OGGETTO: APPROVAZIONE DELLE MODIFICHE AL QUADRO DI ASSETTO DEI TRATTURI, AI SENSI DELL'ART. 7 BIS DELLA L.R. N. 4/2013, RELATIVE AD ALCUNI TRONCHI ARMENTIZI RICADENTI NEI COMUNI DI CARAPELLE, CERIGNOLA ED ORTA NOVA E NEL COMUNE DI SAN GIOVANNI ROTONDO.

QUADRO DI ASSETTO DEI TRATTURI L.R. 4/2013

PROPOSTA DI VARIANTE QAT

RELAZIONE SINTETICA

TAV 07

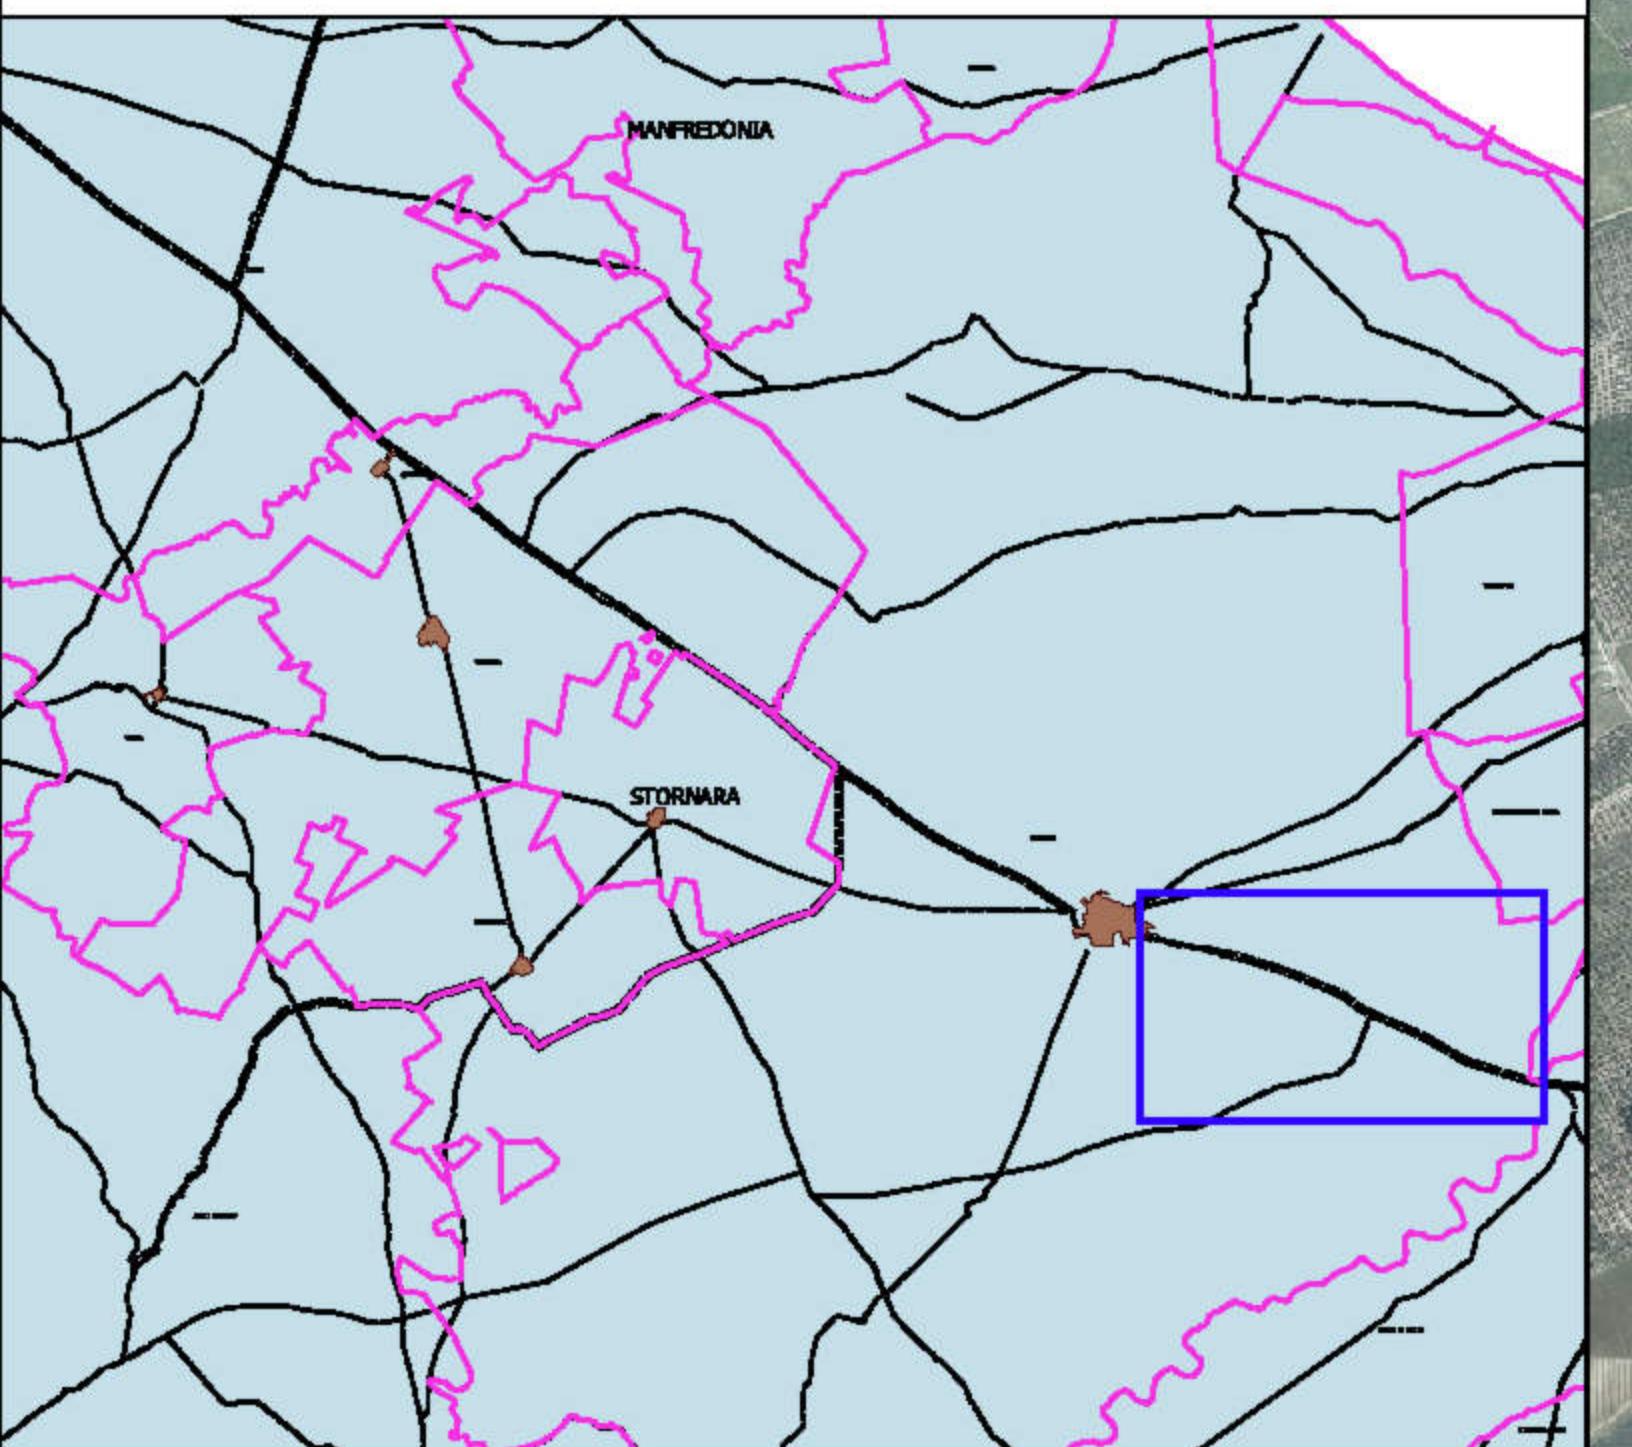
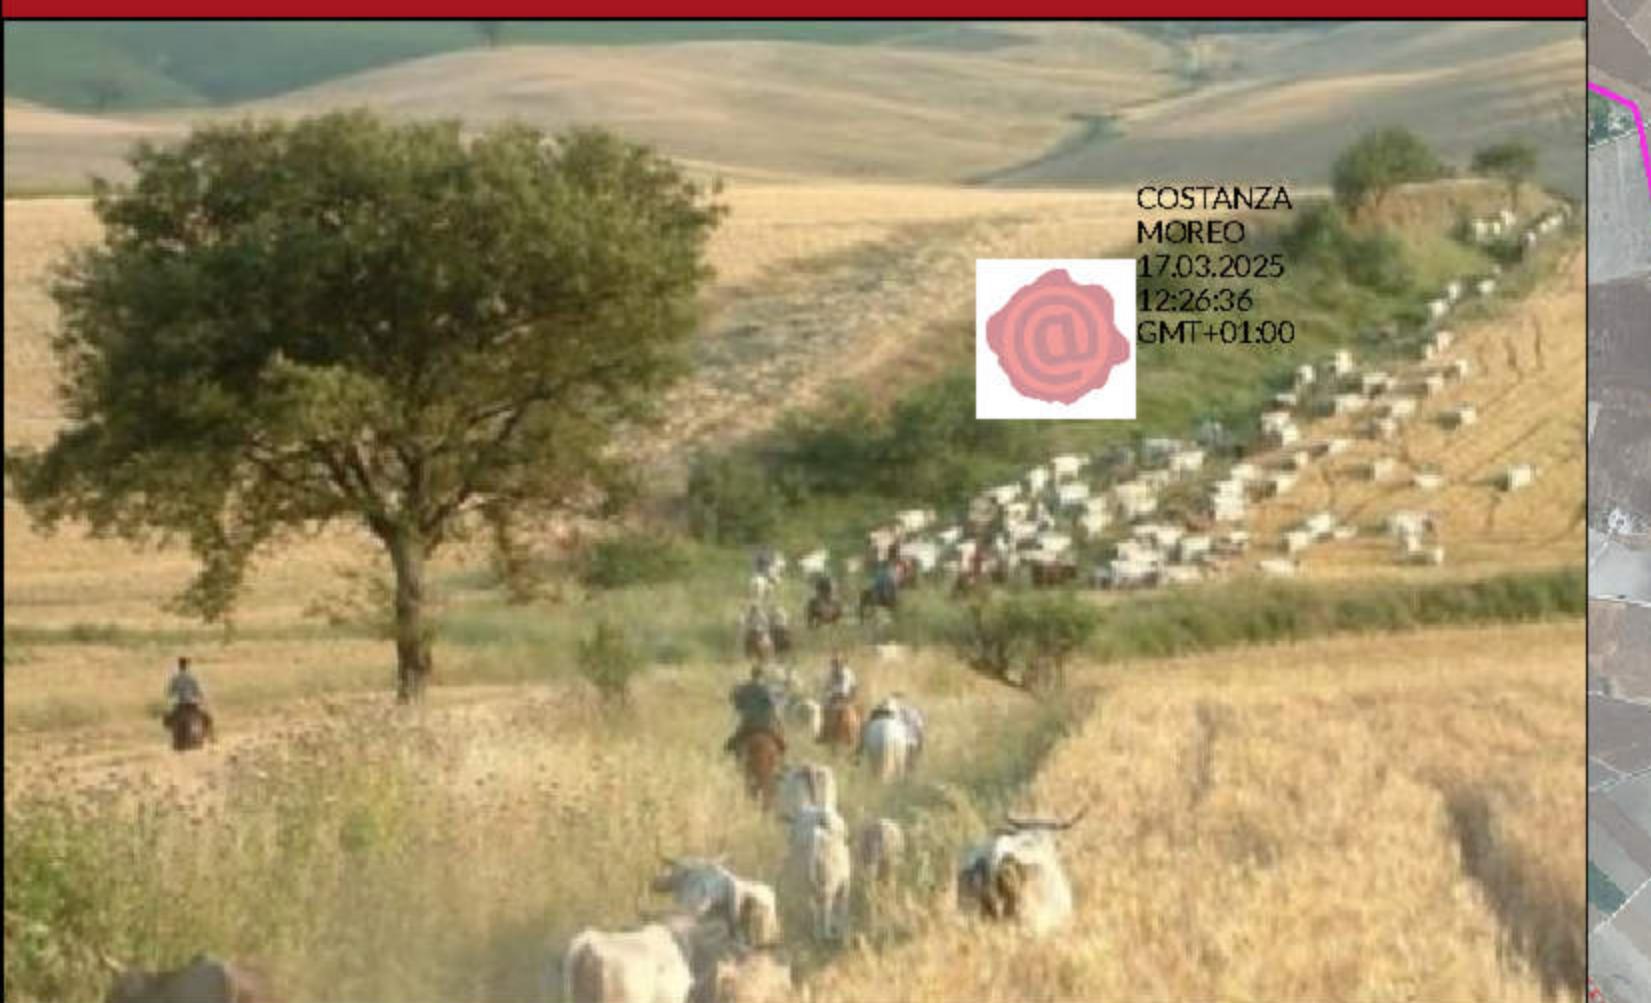
Tavv. 1, 2, 3, 5, 6, 7

Per Cerignola, in assenza del previgente Piano comunale dei tratturi, il QAT assumeva genericamente la classificazione in area C delle aree urbane, recependo, tra l’altro, l’osservazione n.12a al QAT presentata dal Comune stesso, ma senza procedere ad una puntuale perimetrazione cartografica delle stesse.

In considerazione del fatto che il Documento Regionale di Valorizzazione dei tratturi ha eletto il tronco del Tratturo n. 14 in Cerignola quale caso esemplare della valorizzazione in ambito urbano, si è proceduto ad una puntuale ricognizione del tratturo su base catastale, al fine di determinare la reale consistenza demaniale e classificare di conseguenza le aree. Strumento fondamentale per la ricognizione sono stati i piani alienativi degli anni Trenta predisposti dal Commissariato per la Reintegrazione dei tratturi (suddivisi in due tronchi rurali e un tronco urbano), piani che sono stati ulteriormente verificati alla luce delle ricognizioni condotte negli anni Ottanta dagli uffici regionali. Inoltre, mediante l’ortofoto del 2019, è stata effettuata la perimetrazione, su base catastale, delle aree irrimediabilmente compromesse dalla presenza di eventuali occupazioni/trasformazioni e delle aree libere, candidabili ad azioni di riqualificazione funzionale alla fruizione turistico-culturale e al progetto di valorizzazione del DRV. In ultimo, la ricognizione ha classificato in lettera A le zone attualmente vincolate ai sensi del D. Lgs. 42/2004 come aree archeologiche o di interesse storico culturale, quali, ad esempio, l’area del Piano delle Fosse e del Parco della Rimembranza. In tal modo, viene sancita l’appartenenza di tali significative aree al Parco dei Tratturi di Puglia ed applicata la disciplina riveniente dal DRV.

TAV 08

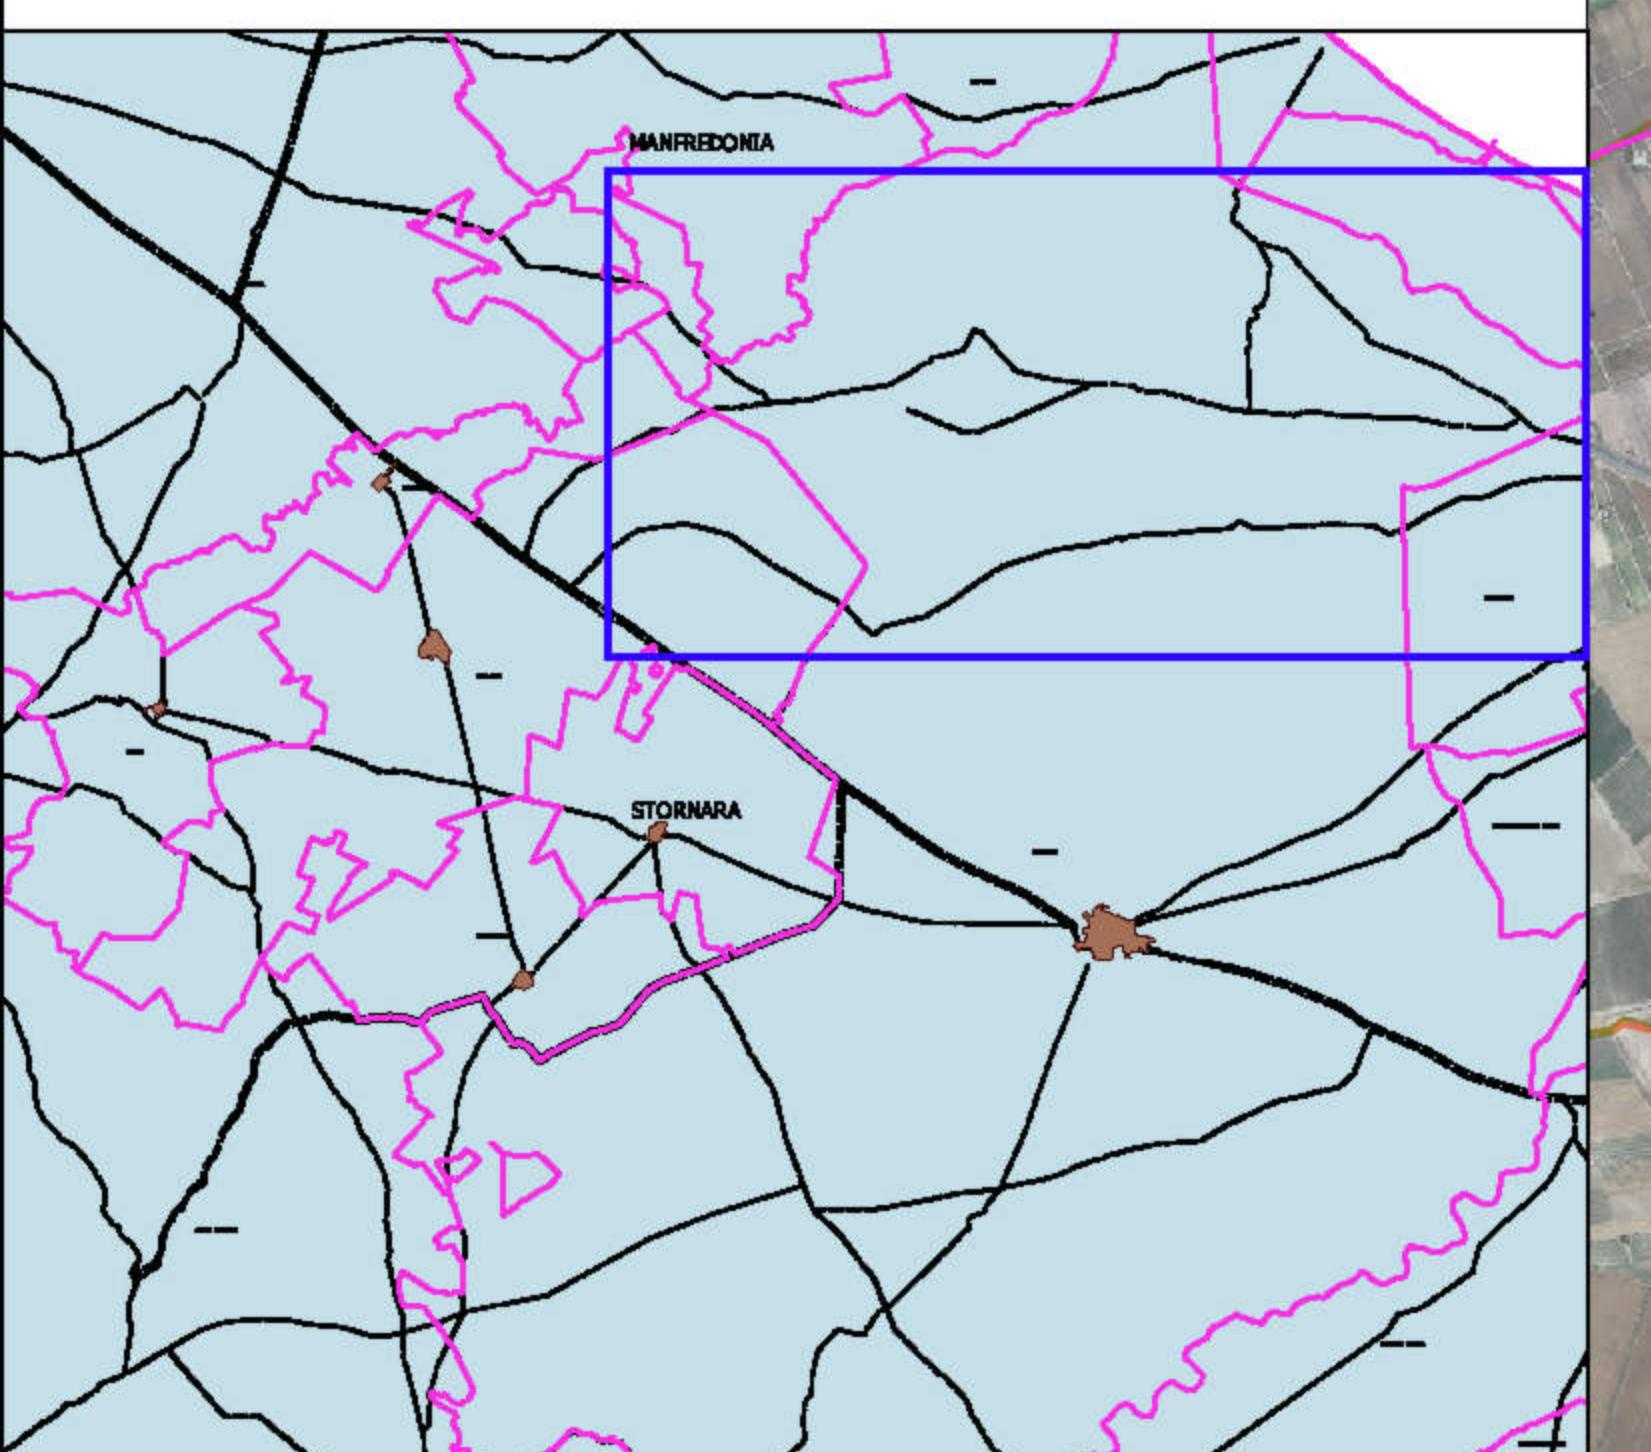
Classificazione del Tratturello Regio n. 17 Orta-Tressanti in territorio di Carapelle, Orta Nova e Cerignola

Tavv. 1, 2, 3, 8

Il Tratturello risulta reintegrato negli anni ’30 in agro di Ortanova fino all’incrocio con il tratturello Foggia-Tressanti-Barletta. Fu oggetto di vendite, secondo i piani alienativi elaborati, ad eccezione del viale armentizio, conservato integro, che il PCT di Orta Nova e Carapelle qualificavano in lettera C.

Con la presente variante, viene riclassificato in gran parte in lettera A poiché, dall'interpretazione dell'ortofoto, risulta area agricola *non compromessa*. Lo stesso Tratturello, in agro di Cerignola, è classificato in lett. A (vedi criterio adottato per il n. 37).

Classificazione del Tratturello Regio n. 40 Salpitello di Tonti-Trinitapoli in territorio di Orta Nova e Cerignola

Tavv. 2, 5, 8

Il Tratturello risulta non reintegrato e non oggetto di alienazioni. Nell'area oggetto di variante la traccia del Tratturello è ricondotta al Catasto di impianto. Nel tratto sud, a confine tra Orta e Cerignola, non è riportato in C.I., pertanto la perimetrazione segue le particelle catastali qualificate come strade e classificate in lett. B.

TAV 09

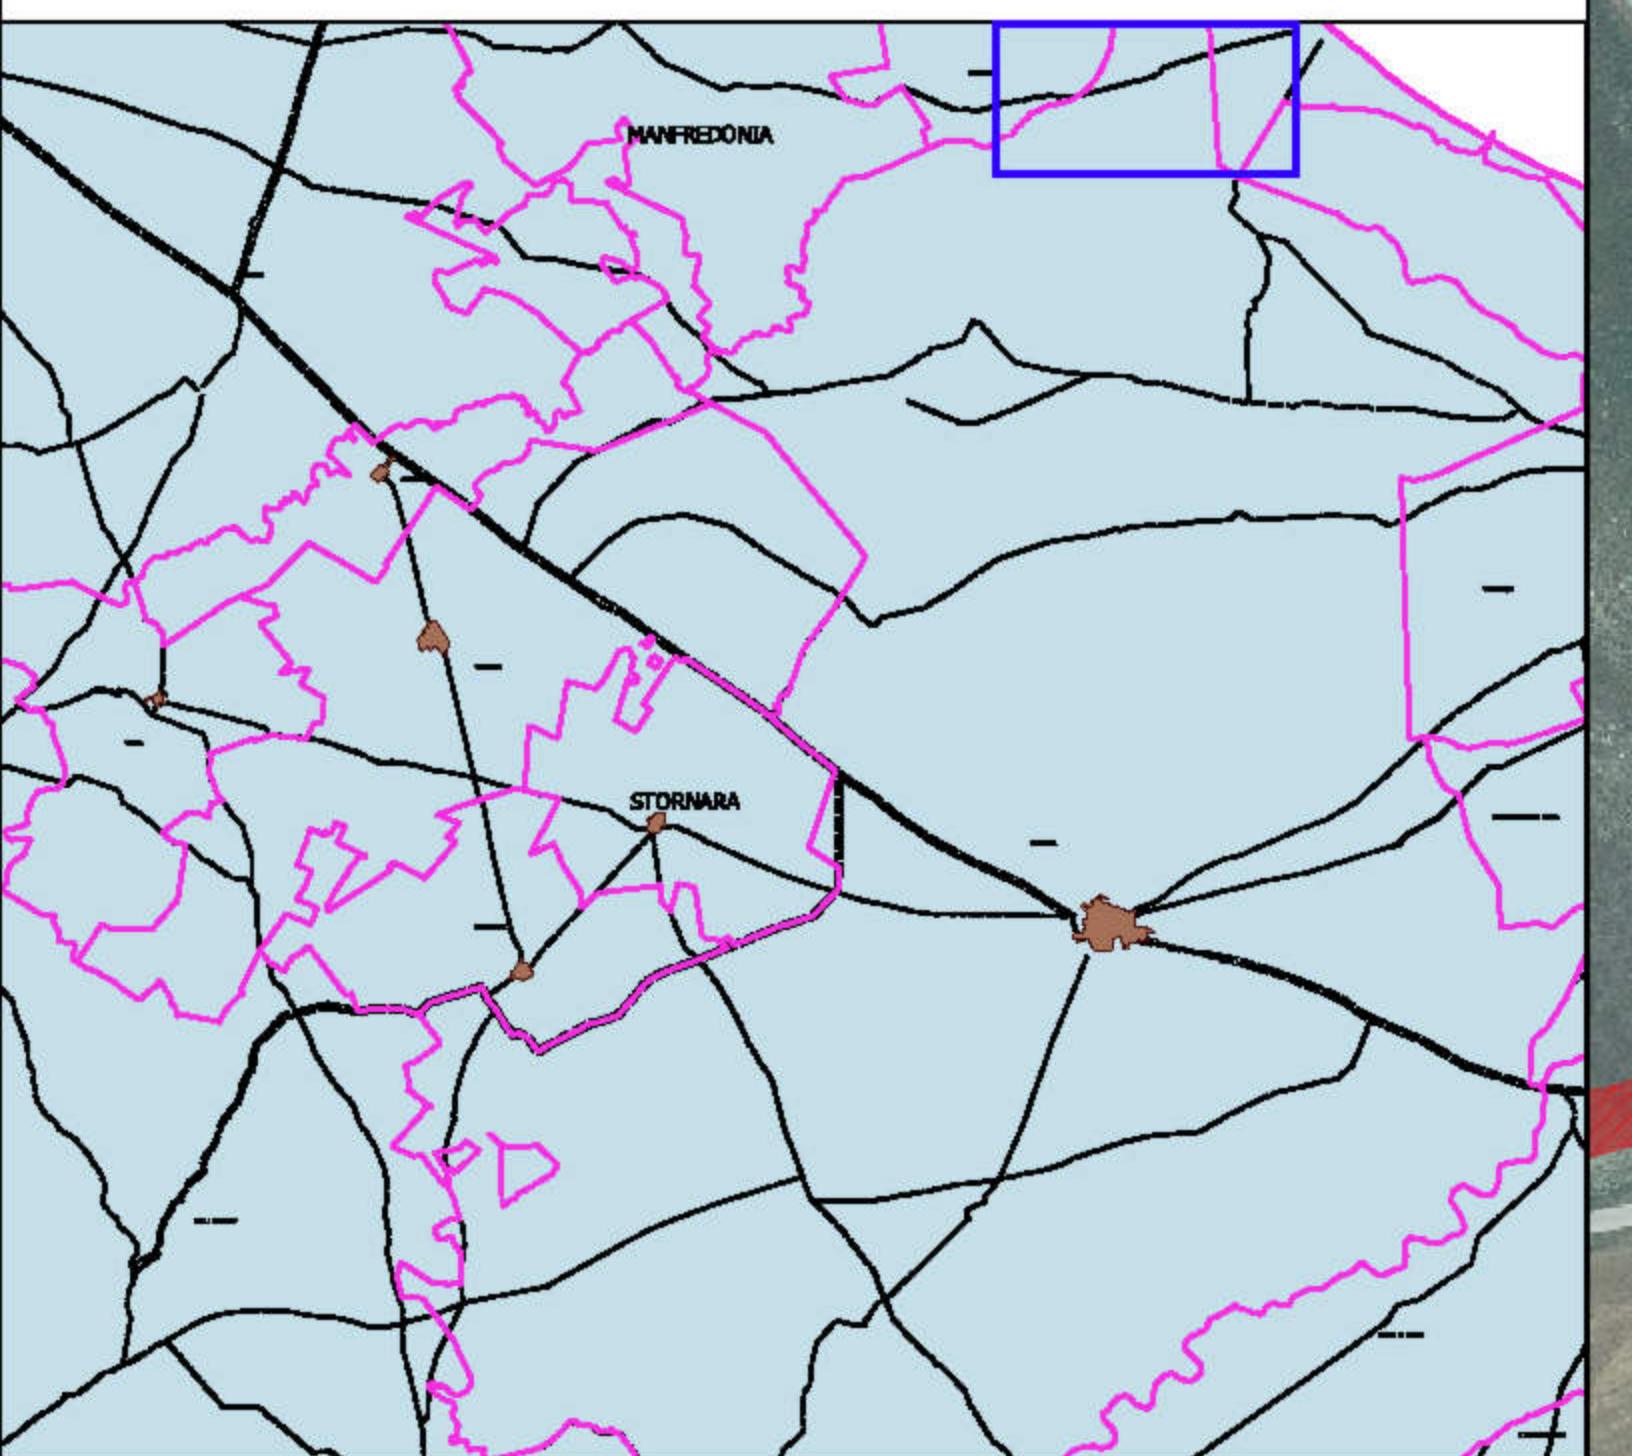
Tratturello Regio n. 42 Foggia-Zapponeta – variante puntuale in territorio di Cerignola

Tav. 9

Per il Tratturello 42 si procede alla riclassificazione puntuale in classe C) dell'area identificata dalla particella n. 218 del Foglio n. 2 del Catasto del comune di Cerignola, e all'individuazione dell'area tratturale insistente nella maggiore consistenza della particella n. 290 del Foglio n. 2 del Catasto, intestata a privati, e alla riclassificazione della stessa sub C), come rappresentato in Tavola n. 9, in quanto irrimediabilmente compromesse da interventi edilizi.
